Dopravní podnik Ostrava a.s.

„Dodávka 24 ks nových jednočlánekových elektrobusů a 2 ks nabíjecích stanic“

VYSVĚTLENÍ, ZMĚNA NEBO DOPLNĚNÍ ZADÁVACÍ DOKUMENTACE

Výkres a obrázek k požadavku 3.9.1

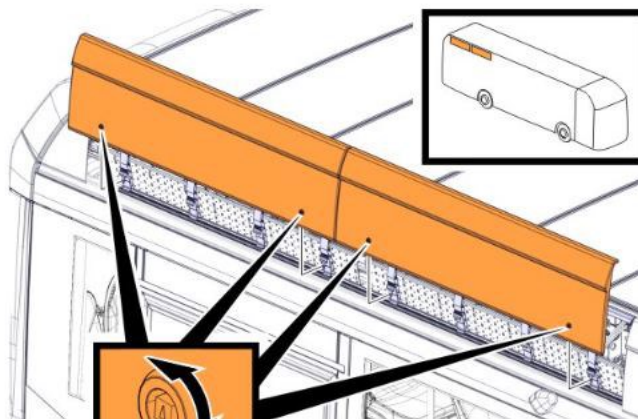
Požadavek 3.9.1: Je možno považovat certifikaci kabeláže dle normy R118.02 jako dostatečnou?

Je možno akceptovat přístup k bateriím odklopením bočních spoilerů se zajištěním?
Viz obr. níže

Bateriové boxy jsou vyměnitelné a zakryté shora. Jejich výměna/ manipulace se provádí na konci životnosti. Toto zakrytí se neodklápí nýbrž odnímá celé. Je možno akceptovat toto řešení?
viz obr. níže

Zadavatel uvádí, že certifikace kabeláže dle normy R118.02 je dostatečná.

Zadavatel nemůže předjímat různá technická řešení dodavatelů na relevantním trhu. Z vysvětlení dodavatele vyplývá, že se nejedná o servisní, ale montážní kryty a toto řešení je pro zadavatele akceptovatelné.

Výkres a obrázek k požadavku 4.5

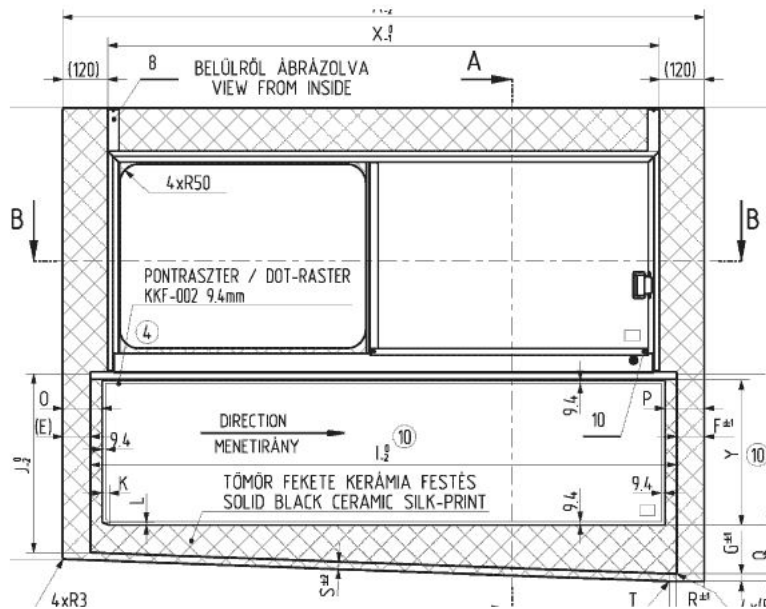
Požadavek 4.5: Je možno akceptovat otevíratelné stranová okna v provedení dle obrázku a výkresu níže?

Zadavatel trvá na svém požadavku definovaném v příloze č. 1 Obchodních podmínek- Technická specifikace Jednočládkového elektrobuseu – soupis požadavků, bod 4.5.

Ze zasláního nákresu není patrné, zda výška posuvného okna není mimo zadavatelem stanovený požadavek uvedený v příloze č. 1 Obchodních podmínek – Technická specifikace Jednočládkového elektrobuse – soupis požadavků, bod 4.5.
